2. Entwurf

Flächenentwicklungsplan

Inoffizielle Änderungsfassung

Hamburg, 28. Oktober 2022

Abbildung 3: Festgelegter Konverterstandort OST-2-4 am nördlichen Rand der Fläche O-2.2 und zwei Alternativstandorte

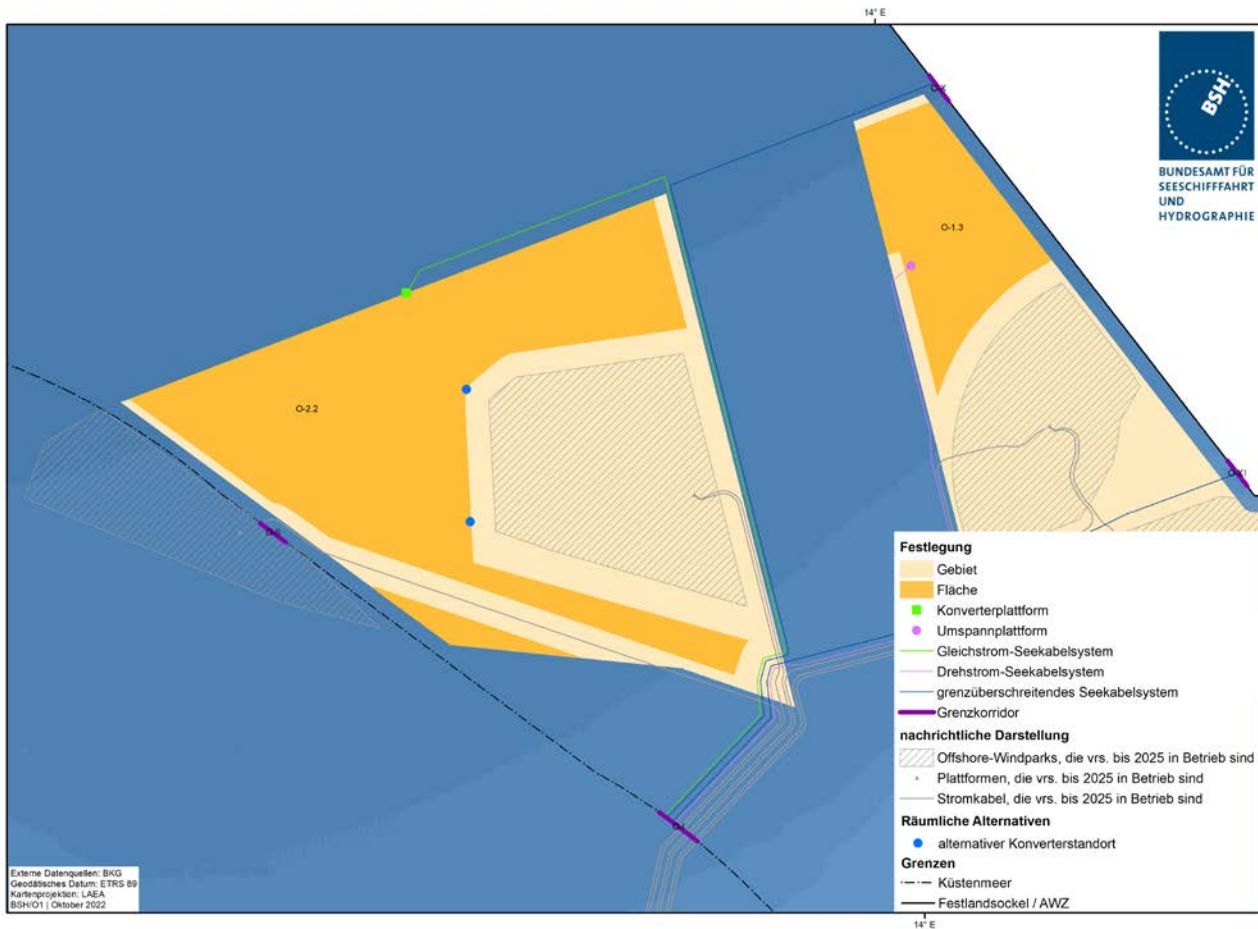
Der Konverterstandort OST-2-4 wurde im Rahmen des Entwurfs vom 01.07.2022 konsultiert. Nach Angaben des zuständigen ÜNB werden neben dem festgelegten Standort am nördlichen Rand der Fläche O-2.2 kurzfristig zwei Alternativstandorte untersucht. Sofern das Ergebnis der Baugrunduntersuchungen des ÜNB zeigt, dass der festgelegte Standort nicht realisiert werden kann, ist einer der beiden Alternativstandorte zu wählen, wobei nach der erfolgten Konsultation der nördliche der beiden Alternativstandorte zu bevorzugen ist. Der ÜNB soll auf Grundlage der Baugrunduntersuchungen die Entscheidung über den Konverterstandort OST-2-4 schnellstmöglich bekannt machen. Der Konverterstandort OST-2-4 gilt als bekannt gemacht, wenn der zuständige ÜNB dem BSH das Ergebnis mitgeteilt und dieses zusätzlich auf der Internetseite des ÜNB veröffentlicht hat.

Abbildung 3 stellt neben dem festgelegten Konverterstandort OST-2-4 die beiden Alternativstandorte dar.
